Nota integrativa in risposta alle richieste pervenute nel procedimento di Verifica di Assoggettabilità a V.I.A. [Richiesta integrazioni del 29.12.2025]

Cava di marmo n. 61 “Valpulita” – Bacino di Torano

Ditta:	<u>C.M.M. Srl</u> Via Dorsale, 25 54100 Massa		
--------	---	--	--

Incarico: Piano di coltivazione cava n°61 "Valpulita"	Documento: Nota integrativa in risposta alle richieste pervenute nel procedimento di Verifica di Assoggettabilità a V.I.A.	Redattore: Ing. Marco Berlinghieri
Committente: C.M.M. Srl	Prot.: 0124/I13/25 Data: gennaio 2026	Foglio: 2 di 4

Figura 1 – Estratto della tavola “Tav_11 - Sezioni di progetto” con riportato in verde il limite del “Crinale e vette da tutelare” ai sensi dell’art. 8 c.7 lettera c) delle NTA del PABE.

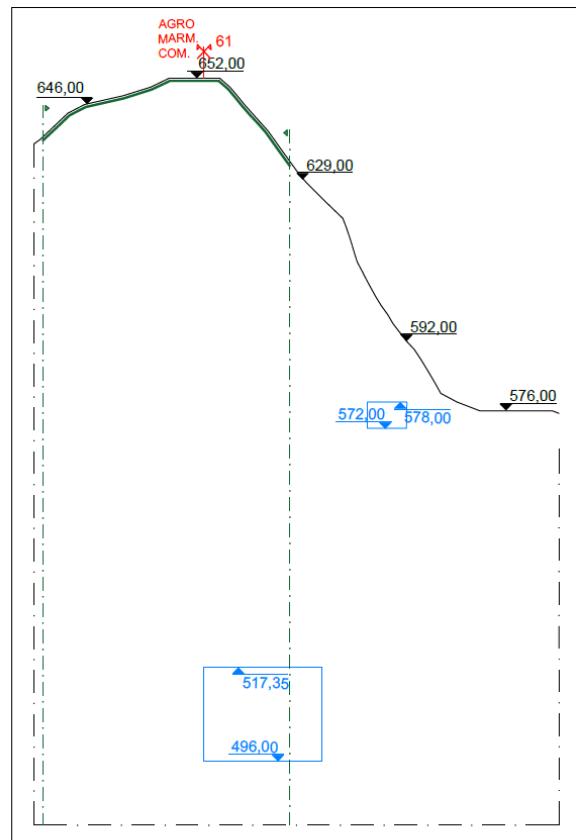
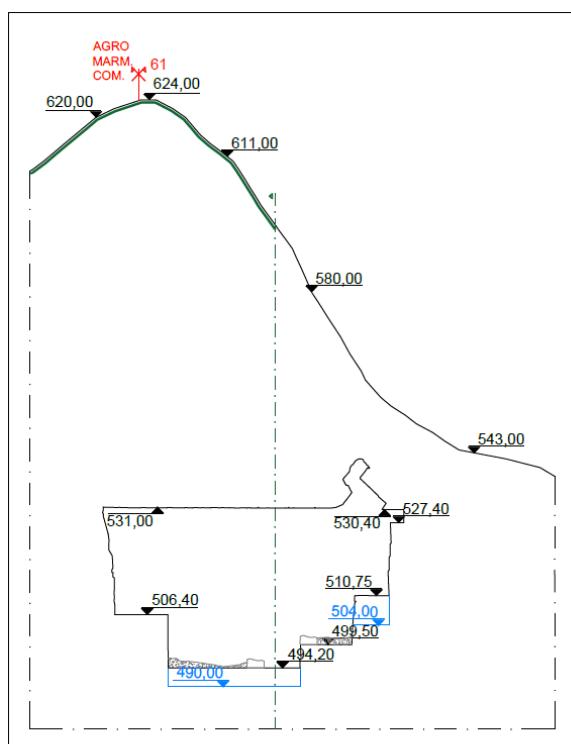
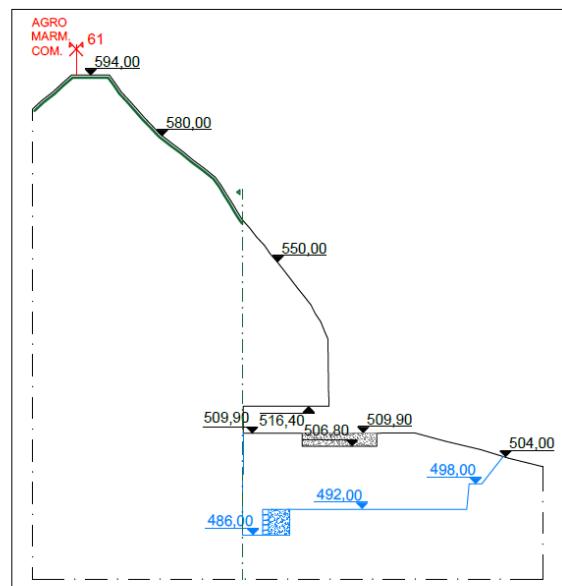
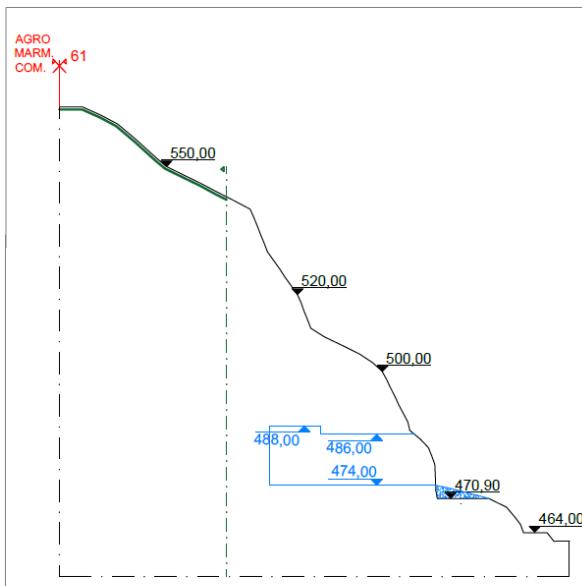
3. La stabilità dei fronti di scavo in riferimento al crinale da tutelare ai sensi dell'art. 8 c.7 lett. C NTA PABE Scheda 15 e la posizione altimetrica del crinale stesso rispetto alle gallerie sottostanti mediante rappresentazione grafica in sezione:

Si riportano le sezioni F-F, G-G, H-H, I-I con individuato il limite del "Crinale e vette da tutelare" ai sensi dell'art. 8 c.7 lettera c) delle NTA del PABE, dalle quali si evince che le aree da tutelare si trovano a partire da ca. 150 m al di sopra del tetto del sotterraneo. L'elevata profondità del sotterraneo rispetto all'esterno e le

caratteristiche geomeccaniche dell'ammasso roccioso in questione consentono di affermare come le escavazioni non possano avere alcun tipo di influenza rispetto al crinale stesso.
